**Avis délibéré de la mission régionale d'autorité
environnementale relatif au projet de réhabilitation de la
desserte du secteur du Marais/La Chasse Beauplan -
Télesiège débrayable 6 places du Marais présenté par la
commune de Tignes (73)**

Avis n° 2021-ARA-AP-1095

Avis délibéré le 19 février 2021

Figure 2 : Emprise des travaux du télésiège des marais, celle située le plus au nord. Le télésiège de l'aiguille rouge sera déplacé plus au sud d'où l'enveloppe "double" le concernant. Source étude d'impact.

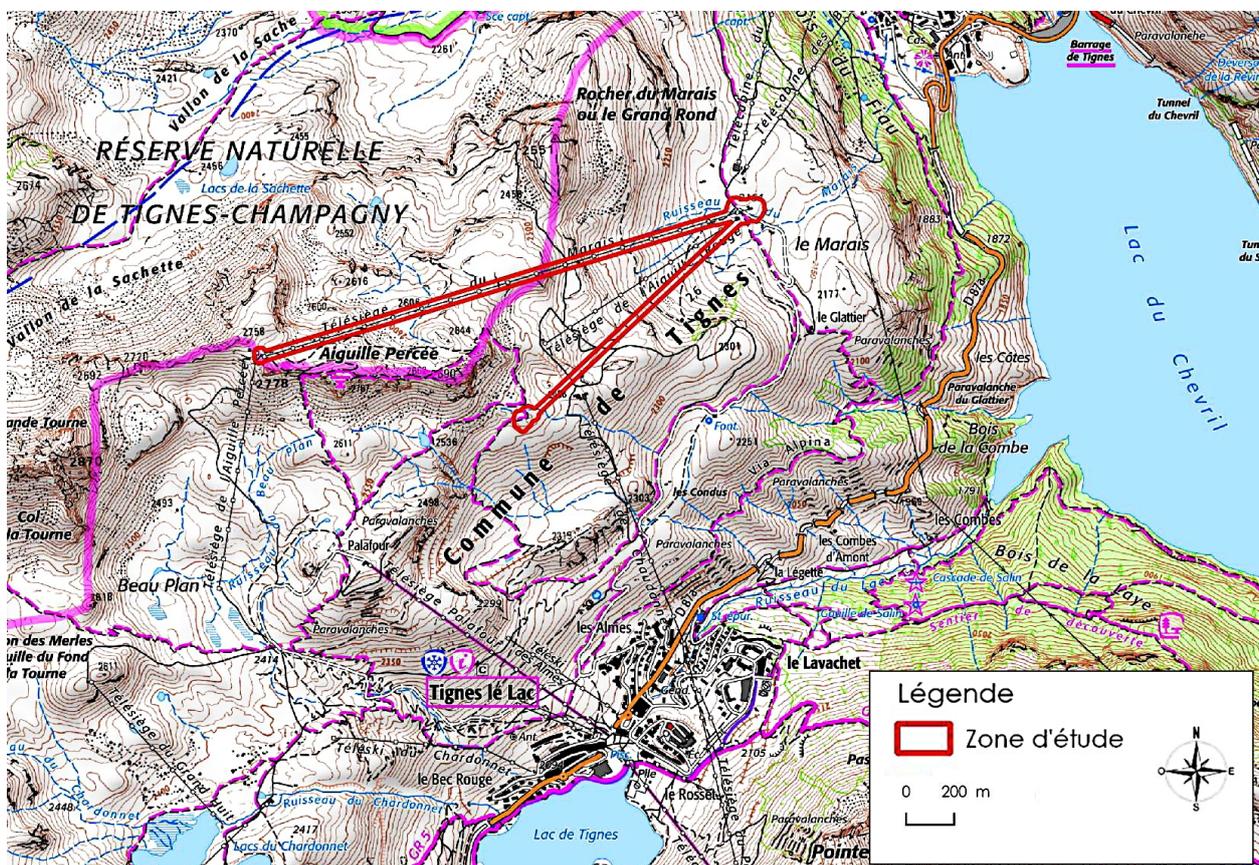
L'étude d'impact précise que le télésiège adjacent de l'Aiguille rouge (voir figure 2) sera remplacé l'année suivante. Il apparaît que le remplacement de ces deux télésièges est lié, notamment en raison du déplacement des gares aval sur une plate-forme commune partageant le même local technique.

Le projet décrit est de fait la réhabilitation globale de la desserte du secteur du Marais/La Chasse Beauplan. Selon la définition d'un projet décrite à l'article L. 122-1 (III)³ du code de l'environnement le projet qui doit être soumis à l'étude d'impact est le projet d'ensemble dont les incidences sur l'environnement doivent être évaluées globalement. Le choix du pétitionnaire de ne pas traiter l'ensemble du projet incluant le remplacement des deux télésièges⁴, outre le risque juridique qu'il

induit, ne permet pas d'apprécier les impacts dans leur globalité, ni d'informer complètement le public. Le présent avis porte donc sur un dossier incomplet. Les recommandations de l'Autorité environnementale ne peuvent de ce fait être considérées que comme des guides pour l'étude d'impact du projet global qui devrait lui être soumise afin de sécuriser juridiquement le projet.

- **de revoir la définition du projet en y intégrant le télésiège de l'Aiguille rouge et la réhabilitation de l'ensemble du secteur du Marais**
- **d'évaluer les impacts sur l'environnement à cette échelle,**
- **de prendre en compte les recommandations du présent avis**
- **de la saisir à nouveau, avant l'enquête publique, afin de sécuriser juridiquement le projet compte tenu de la non-conformité du périmètre du projet à l'article L. 122-1 du code de l'environnement.**

Figure 3: Localisation des zones humides sur une photographie aérienne. Source étude d'impact.

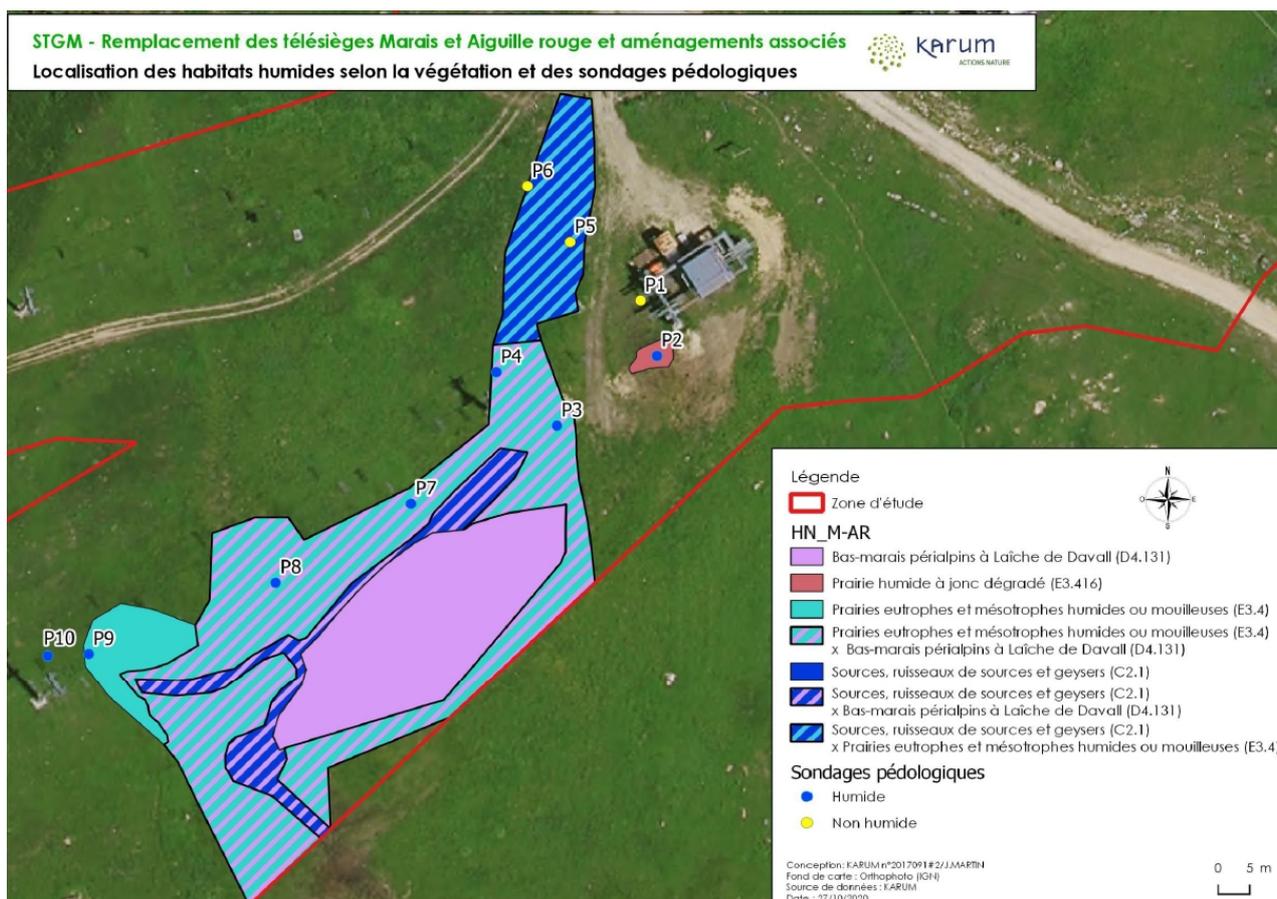
l'article L. 211-1 du code de l'environnement⁸. Les surfaces associées à ces trois habitats naturels humides répertoriés jouxtent d'ailleurs la zone humide "du marais" (voir figure 3).

La moitié inférieure du télésiège du marais se situe dans le bassin versant de la zone humide du marais. La partie amont traverse le bassin versant d'une autre zone humide répertoriée, la zone humide "du Lac sous le Rocher du Marais".

Figure 5: Source étude d'impact

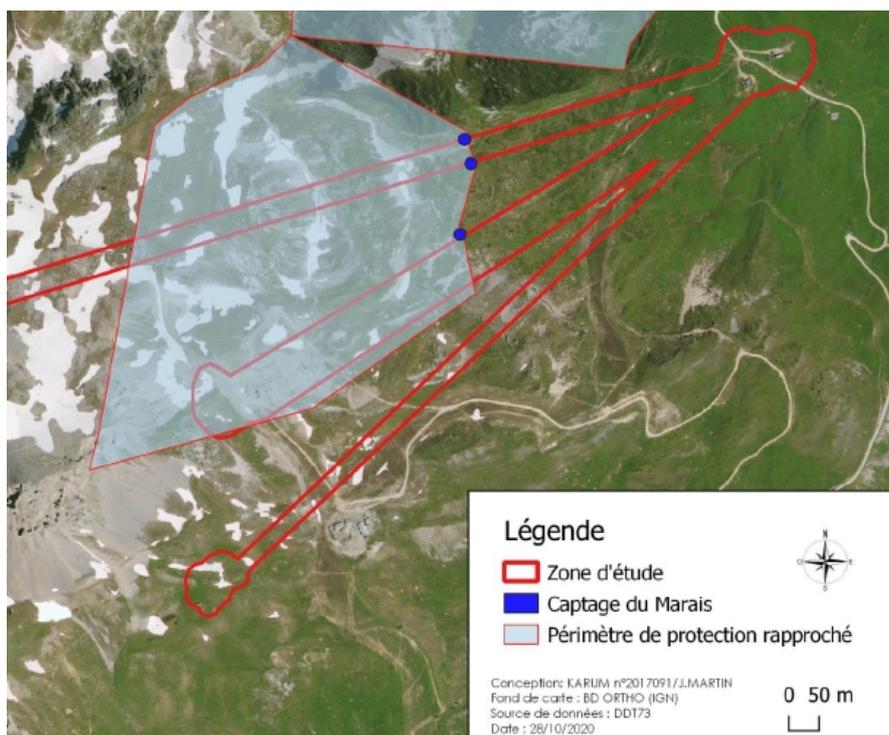
D'après le rapport d'étude hydrogéologique repris dans l'étude d'impact mais non joint dans les annexes, la source est vulnérable aux pollutions, d'autant plus que les circulations souterraines sont rapides. Des infiltrations parasites à proximité des captages augmentent le risque à certaines périodes, par exemple lors de la fonte accélérée, et des fortes pluies. Dans ces conditions, la proximité des équipements touristiques entraîne un réel risque de pollution accidentelle en phase travaux mais également lors de l'exploitation ou la maintenance des remontées mécaniques, et du damage des pistes (déversements accidentels d'hydrocarbures, etc.).
